# Proposition Technique

## 1 entretoise pour commande reculée moto

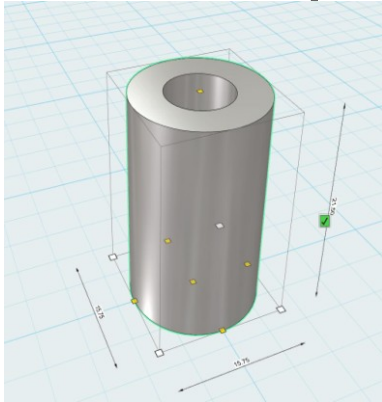
Matière : Acier inoxydable 304L

Tolérance moyenne 2768 mK (hors tolérances précisées).

A noter que si l'alésage dans lequel vient se glisser la bague fait 16mm, 15.75 laissera beaucoup de jeu. Etes vous certain de cette dimension ?

Finition brute d'usinage
